**AVIS RELATIF À LA PROTECTION
CONTRE LES EVENTUELS EFFETS NOCIFS ET NUISANCES
PROVOQUÉS PAR LES RAYONNEMENTS NON IONISANTS
GÉNÉRÉS PAR DES ANTENNES ÉMETTRICES STATIONNAIRES**

Commune : LIÈGE - Exploitant : ORANGE

Référence exploitant : 237L1_1 / 30443L1_1 / 40443L1_1 / 50443L1_1

Rapport n° 2660 / 2024

Figure 2 : Vue en plan des installations d'antennes dans un rayon de 300 mètres autour de l'installation faisant l'objet de la demande d'avis

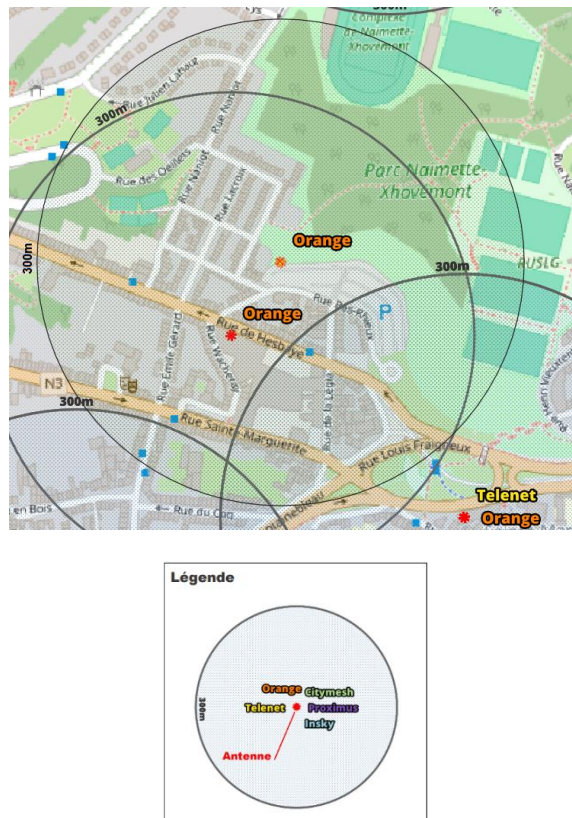
- il y a au plus 4 installations d'antennes émettrices stationnaires présentes dans la zone d'évaluation de 300 mètres de rayon représentée dans la figure 2, y inclus l'installation référencée dans le paragraphe 2 : la limite cumulative définie à l'article 4, §2 du décret est nécessairement respectée dans les lieux de séjour à l'intérieur de la zone d'évaluation de 300 mètres de rayon ;

- b) il y a exactement 5 installations d'antennes émettrices stationnaires présentes dans la zone d'évaluation de 300 mètres de rayon représentée dans la figure 2, y inclus l'installation référencée dans le paragraphe 2 et il existe, pour 3 ou 4 de ces installations, un avis attestant le respect de la limite abrogée de 3 V/m : la limite cumulative définie à l'article 4, §2 du décret est nécessairement respectée dans les lieux de séjour à l'intérieur de la zone d'évaluation de 300 mètres de rayon ;

- c) dans tous les autres cas, il a été vérifié que la limite cumulative définie à l'article 4, §2 du décret n'est pas dépassée dans les lieux de séjour sur base du nombre d'installations localisées dans la zone d'évaluation de 300 mètres de rayon représentée dans la figure 2, de leur localisation ainsi que des données inscrites dans la figure 1 et au paragraphe 4 du présent avis et dans les avis attestant le respect de la limite par installation ou de la limite abrogée de 3 V/m relatifs aux autres installations reprises dans la figure 2.

Compte tenu des considérations ci-dessus, il apparaît que l'intensité du rayonnement électromagnétique généré, dans les lieux de séjour situés dans un rayon de 300 mètres autour de l'installation référencée dans le paragraphe 2, par l'ensemble des antennes émettrices stationnaires de l'ensemble des exploitants du même site d'antennes émettrices stationnaires respecte la limite fixée à l'article 4, § 2 du décret.
